VOLVO

VERKSTADS- MEDDELANDE

BETR.	FÖRGASARE	PRODUKT	P
	Zenith-Stromberg	GRUPP	23
		NR	24
DATUM	Januari 1968

Ny flottör med annan flottörnivå, förgasare Zenith-Stromberg.

Bild 1

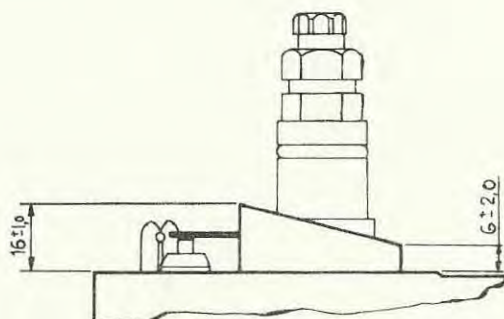
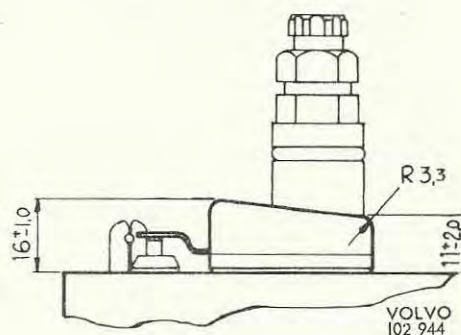
På ovannämnda förgasare har införts ny flottör av nylon och med annat utseende än den tidigare.

För kontroll av flottörnivån gäller mått enligt bild 1 för tidigare flottör. För nylonflottören mäts 16 ± 1 mm från högsta punkten och till tätningssytan. Vid den lägre änden mäts från den punkt där rundningen övergår till plan yta. Detta mått skall vara $11 \pm 2,0$ mm.
